Endringsnotat for begrenset høring av detaljreguleringsplan for delfeltene S1 og S2 Mindemyren

Planforslag for detaljreguleringsplan for delfeltene S1 og S2 lå ute til offentlig ettersyn fra 12. april til 27. mai 2025. På bakgrunn av merknader og innsigelser har det blitt gjort endringer i plandokumentene som medfører behov for å sende forslaget til reguleringsplan for Mindemyren S1 og S2 på en begrenset høring, før videre kommunal saksbehandling.

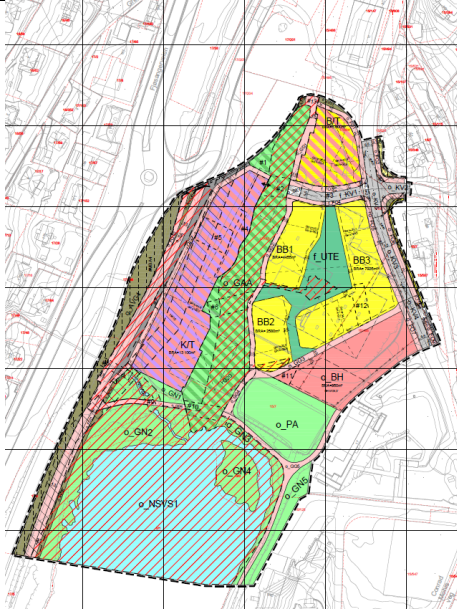
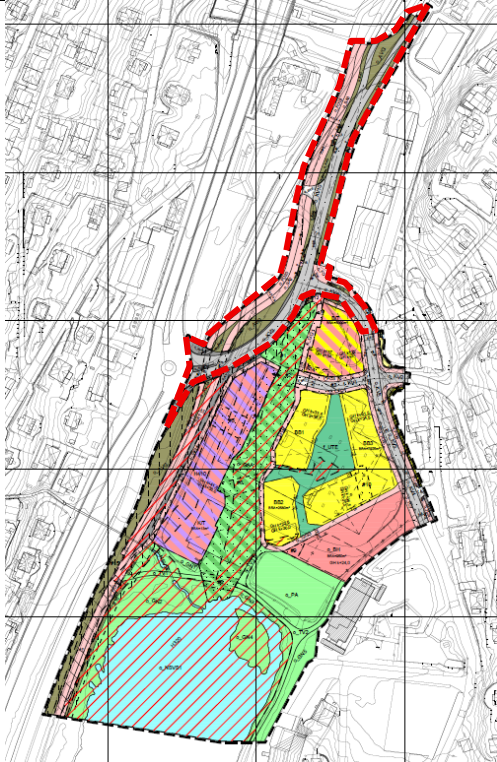
Offentlig ettersyn 2025		Begrenset høring 2026	
<p>I innspill fra Vestland fylkeskommune, Bergen Vann og Bymiljøetaten ble det bedt om at planområdet ble utvidet til å omfatte Kanalveien.</p>	 <p><i>Figur 1 Plankart ved offentlig ettersyn</i></p>	<p>Planområdet er utvidet til å inkludere ny trasé for Kanalveien, samt delstrekning 4 (Fjøsanger-Kristianborg) for sykkelstamveg med tilhørende fortau.</p> <p>Dette medfører at Vestland fylkeskommune og Statens vegvesen kan realisere sine utbyggingsprosjekter, henholdsvis for ombygging av Kanalveien og sykkelanlegg, uavhengig av vedtakstidspunkt for reguleringsplan for S3 og S4.</p> <p>Omleggingen innenfor planområdet er siste ledd for ferdigstilling av ny Kanalvei gjennom Mindemyren. Ved endelig ferdigstilling av veganlegget vil dagens gang- og sykkelveg bli oppgradert standard for sykkelstamvegen, med adskilt sykkelanlegg og fortau.</p> <p>Vedtak av reguleringsplaner for omlegging av Kanalveien er en viktig nøkkel for videre utvikling.</p>	 <p><i>Figur 2 Plankart til begrenset høring, med utvidelse vist med rød stiplest strek</i></p>

Figur 5 Foreslått endring - avstander og høyder mot østlig bebyggelse

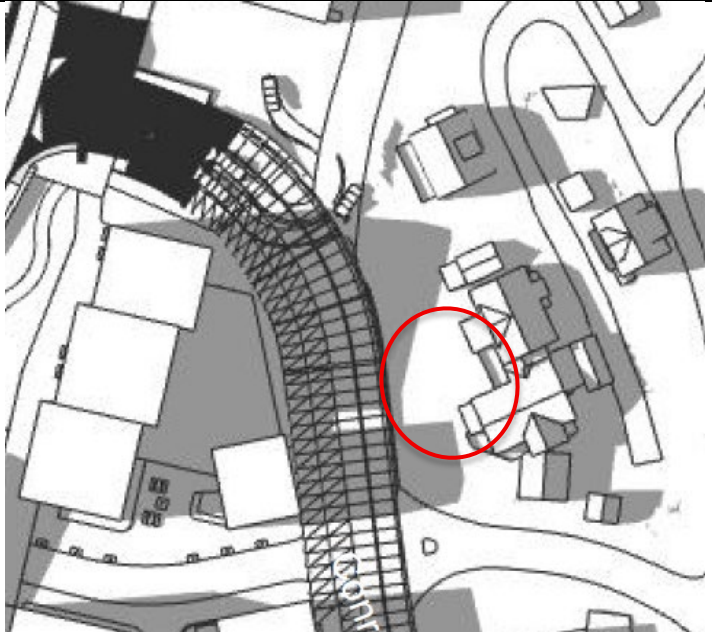
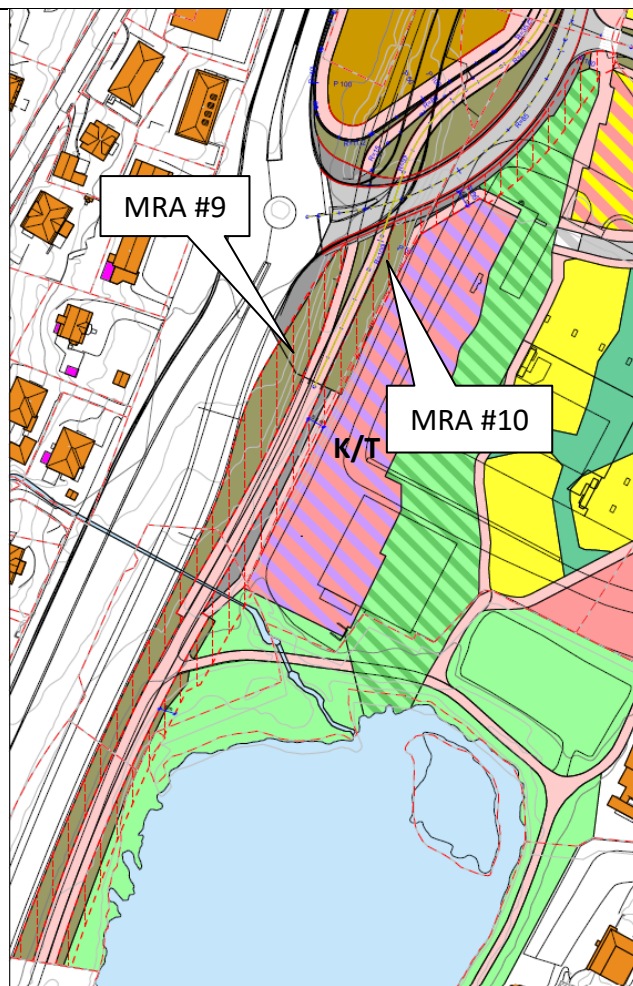
<p>konsekvenser for solforholdene på uteoppholdsarealene og for nabobebyggelse øst for planområdet.</p> <p>Det vises til følgende dokumenter: <i>Snitt og oppriss, Solstudier, Foreslått endring av byggehøyder og volum B/T</i></p>
<p>Endret volum B/T</p>	
<p>Ved offentlig ettersyn var det lagt opp til et leilighetskonsept med tre større leiligheter (80-120 m²) i sørøstre hjørne av B/T.</p>	<p>Leilighetskonseptet for sørøstre hjørne av B/T har blitt omarbeidet og det er nå foreslått etablering av flere mindre leiligheter (under 50 m²). Leilighetene i dette bygget egner seg spesielt for førstegangskjøpere, single/enslige og par uten barn. Endringen i leilighetstype har medført et behov for å endre bygningsvolumet og følgelig justere byggehøydene i plankartet. Endringen har ikke medført behov for økt utnyttingsgrad og er følgelig innenfor rammene av utnyttingsgraden i planforslaget som lå ute til offentlig ettersyn.</p> <p>De større leilighetene som er passende for familier er flyttet til feltene BB1-3 med nærhet til felles uteoppholdsareal og til vestlig del av B/T med tilgang på større privat uteoppholdsareal. Endringen har følgelig ingen konsekvenser for antall boenheter i planforslaget.</p> <p>Endringen innebærer en større bygningskropp i sørøst i felt B/T og følgelig noe redusert uteareal på taket av sykkelparkering. Dette arealet er ikke medregnet i MUA, og det er følgelig tilstrekkelig uteareal i resterende deler av planområdet. Snitt utarbeidet for å belyse virkningen av endringen viser at fasadelengden mot Conrad Mohrs veg øker med 6,2 meter (vises i vedlagte illustrasjoner). Da det er god avstand (over 25 meter) mellom ny bebyggelse i B/T og nabobebyggelse er det vurdert at endringen likevel vil gi mindre negative konsekvenser. Perspektiv fra 3D-modell i figur 17 og 18 viser den visuelle endringen av bygningsvolumet, sett fra Kirkevegen.</p>

<p>Det har også blitt gjennomført sol-/skyggeanalyser som belyser konsekvensen for solforholdene. Nærmeste nabo til B/T-feltet vil være Kirkevegen 2B. Sol-/skyggeanalysen for 20.mai 18:00 viser at endringene gir et utslag på 50 m² økt skyggelegging på utearealene til Kirkevegen 2B. Kl. 19:00 medfører endringen 3 m² økt skyggelegging på samme eiendom. I øvrige tidspunkt er det ingen endringer. For øvrige tidspunkt vil endringen ikke føre til endrede solforhold på eiendommen.</p>
 <p>Figur 7 Sol-/skyggeanalyse for B/T og Kirkevegen 2B, 20. mai 18:00 for byggehøyder til offentlig ettersyn.</p>	 <p>Figur 8 Sol-/skyggeanalyse for B/T og Kirkevegen 2B, 20. mai 18:00 og 19:00 for endringer etter offentlig ettersyn.</p>

Figur 9 Midlertidige rigg- og anleggsområder (MRA)

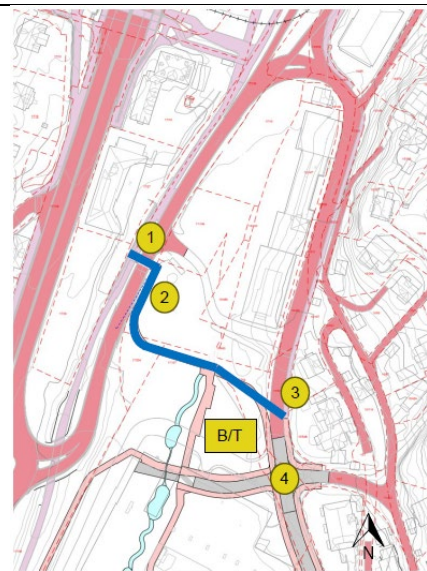
Offentlig ettersyn 2025	Begrenset høring 2026	Bestemmelser offentlig ettersyn	Bestemmelser begrenset høring
<p>Statens vegvesen hadde innsigelse til planforslaget som ble lagt ut til offentlig ettersyn, hvorav ett at innsigelsespunktene omhandlet manglende midlertidig rigg- og anleggsområde for bygging av sykkelstamvegen over Mindemyren.</p>	<p>Etter offentlig ettersyn har man i dialog med Bergen kommune og Statens vegvesen kommet frem til et egnet rigg- og anleggsområde for utbygging av sykkelstamveg.</p> <p>Midlertidig rigg- og anleggsområde #10 omfatter feltene o_GG1, o_GAA, o_AVT1, AVT2, GG4, o_GN1-2, o_TV1, o_AVG. Området avsetter tilstrekkelig areal for å realisere utbygging av sykkelstamvegen.</p> <p>Dr. Techn. Olav Olsen har undersøkt avhengighetet for gjennomføringen av utbygging av næringsbygget i K/T og sykkelstamvegen. Rapporten konkluderer med at støttemur langs Kanalveien kan oppføres uavhengig av utbygging på delfelt S1 (K/T). Følgelig kan næringsbygget i K/T og sykkelstamvegen bygges ut uavhengig av hverandre.</p>		<p>5.9.1. De midlertidige bygge- og anleggsområdene skal gjelde i 10 år etter vedtaksdato, men ikke lenger enn 1 år etter at anlegget er åpnet for ordinær drift.</p> <p>5.9.2. Områdene skal tilbakeføres til opprinnelig arealformål og istandsettes senest 1 år ferdigstillelse av tiltaket.</p> <p>5.9.3. GG4 kan opparbeides innenfor midlertidig rigg- og anleggsområde #11 før opparbeidelse av o_FO10, o_SA1 og o_KV9.</p>

Figur 10 Midlertidige løsninger for fase 1

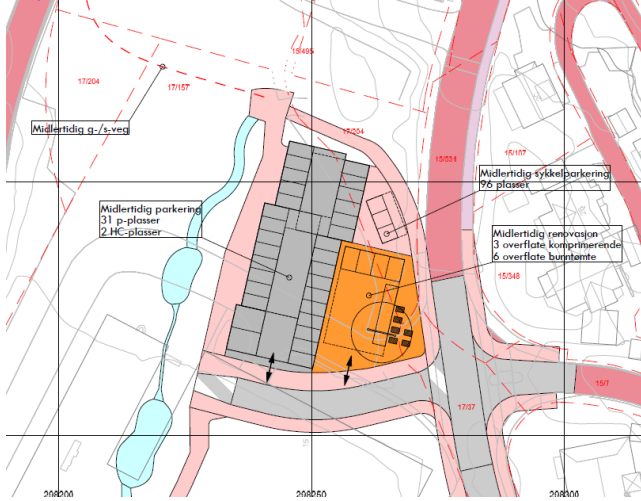
<p>utbyggingen av Mindemyren. Norconsult har vurdert muligheter for midlertidige løsninger som kan gi gode tilbud til myke trafikanter i alle faser av utbyggingene i området. Løsningene er vurdert å være robuste og fleksible nok til å kunne tilby et nært uavbrutt tilbud gjennom hele utbyggingen. <i>Det vises til vedlegg 'Vurdering av midlertidig gang- og sykkeladkomst til Kanalveien', Norconsult 26.03.2026, for nærmere gjennomgang av utbyggingsfasene.</i></p> <p>Eablering av midlertidige løsninger er sikret i bestemmelse 6.3.1.a.</p>		
	<p>Fase 1 - Frem til arbeid med omlegging av Kanalveien starter.</p> <p><u>Midlertidig løsning:</u> Kjørende benytter dagens kryss Conrad Mohrs veg/Kanalveien. Midlertidig løsning for myke trafikanter foreslås som gangveg mellom Conrad Mohrs veg og Kanalveien samt kryssing av Kanalveien. Kryssing av Kanalveien foreslås samme sted som det ble etablert gangfelt under den midlertidige løsningen ved bybaneutbyggingen. I tillegg til den midlertidige løsningen er det et eksisterende fortau på østsiden av Conrad Mohrs veg.</p>
